## **Demande d'autorisation et d'enregistrement d'installations classées**

**REPONSE AVIS MRAE**

## **BUGEAT REPONSE AUX OBSERVATIONS DE LA MRAE**

**Avis de la Mission régionale d'autorité environnementale  
de la région Nouvelle-Aquitaine  
Renouvellement d'autorisation et extension d'une carrière de  
pierres de taille et granulats  
sur la commune de Bugeat (19)**

Plan des aménagements de gestion des eaux (source étude d'impact)

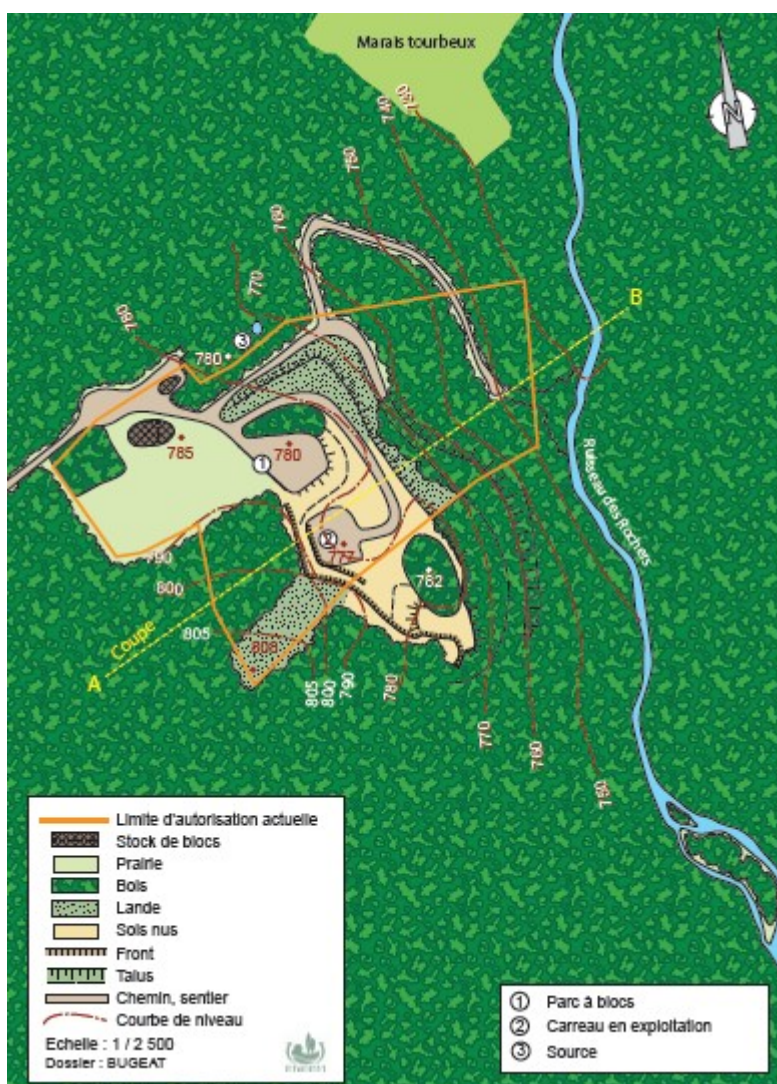
**L'Autorité environnementale souligne l'importance, compte tenu de la proximité avec le ruisseau des Rochers, du traitement préventif de l'ensemble des sources potentielles de pollution. Le système de gestion des eaux superficielles mériterait d'être détaillé outre le coût indiqué de 20 000 € qui y sera consacré.**

*Le système de gestion des eaux superficielles mériterait d'être détaillé outre le coût indiqué de 20 000 € qui y sera consacré.*

Les travaux d'aménagement préalables seront réalisés dans un délai d'un an à compter du nouvel arrêté préfectoral. Le montant de 20 000 € correspond au coût estimé de ces travaux en interne ainsi qu'à celui des équipements à mettre en place.

Il s'agira de travaux de génie civil comprenant :

- le creusement de deux fossés aboutissant dans le bassin de décantation aménagé au point bas de l'exploitation,
- la construction par creusement du bassin de décantation,
- le revêtement du fond du bassin par un géotextile,
- la mise en place d'une vanne permettant de circonscrire une éventuelle pollution par des hydrocarbures.
